設計・建設、材料及び溶接に係る日本機械学会の 規格の技術評価に関する検討チーム会合における 日本機械学会への説明依頼事項

設計・建設規格担当分

2023年2月2日

(一社)日本機械学会 発電用設備規格委員会
原子力専門委員会 設計・建設分科会

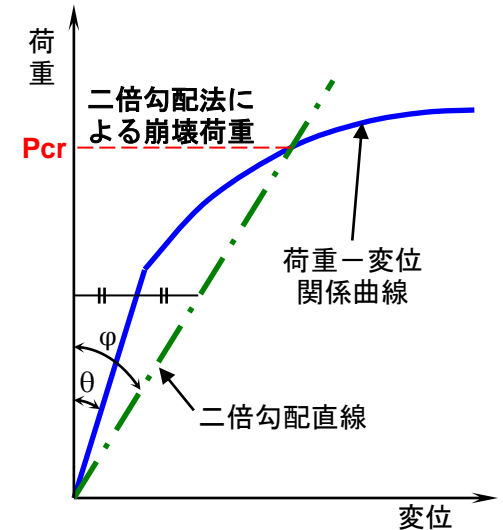
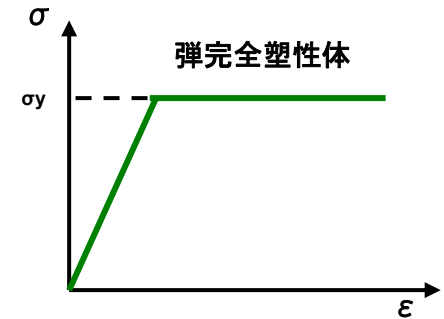
- (b) クラス1支持構造物の許容応力の考え方は、ASME B&PV Code Section IIIに日本建築学会の「鋼構造設計規準」を取り入れたとされています。クラス1支持構造物の極限解析手法の規定は、クラス1容器及び炉心支持構造物を参考に規定したとの説明がありましたが、クラス1容器及び炉心支持構造物には「鋼構造設計規準」は取り入れられていません。クラス1支持構造物の極限解析手法の規定をクラス1容器及び炉心支持構造物の規定との差異が分かるように比較し、これらの差異を踏まえて、クラス1支持構造物の極限解析手法の規定の技術的妥当性を説明して下さい。

- 1) 極限解析による評価では、降伏点を弾性の上限とした弾完全塑性体の応力ひずみ曲線を仮定して極限解析を行い、荷重と変位の関係から崩壊荷重の下限値、具体的には荷重とそれによる変位量の関係直線又は関係曲線と荷重軸に対し弾性範囲の関係直線の勾配の2倍の勾配を有する直線が交わる点に対応する荷重 (P_{cr}) を求め、それを基に定めた許容限界荷重を実際に適用される荷重 (P_c) が超えないことを評価します。

ASME B&PV Code Section III Subsection NFにおいても支持構造物に対する極限解析適用の規定がありますが、設計・建設規格の支持構造物に対する規定は、設計・建設規格のクラス 1 容器及び炉心支持構造物の規定を参考に新たに定めたものです。

鋼構造許容応力度設計規準*には極限解析の規定はありませんが、許容応力設計と同様に同規準を参考に降伏点の基準としてF値を取り入れ、各供用状態での許容限界荷重の安全係数を許容応力設計と合わせました。 (*鋼構造設計規準より名称が変更)

構造物の崩壊荷重の下限値を求める解析の手法については、クラス 1 容器及び炉心支持構造物の規定と同じ手法を用います。
